改善箇所説明図

フロントシートベルト

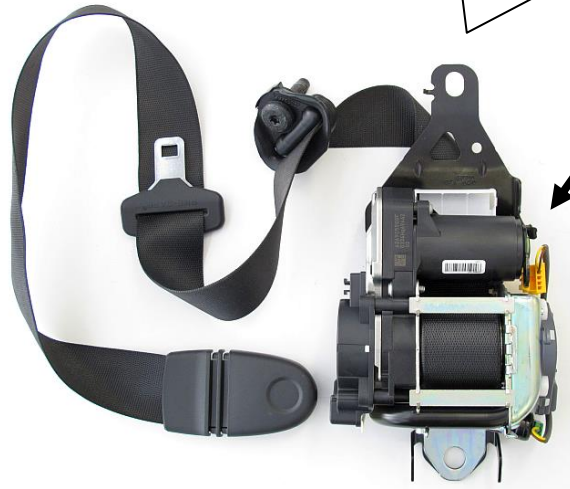
不具合発生箇所

注： は、左右を交換して装着する部品を示す

フロントシートベルトの巻取り装置において、製造時に左右の組み付けを誤ったものがある。そのため、衝撃を感知するセンサが正しく作動せず、最悪の場合、衝突時等にシートベルトをロックできず、適切に乗員を拘束できないおそれがある。

改善の内容

全車両、シートベルトを点検し、組付け間違いがあった場合は、左右を交換する。
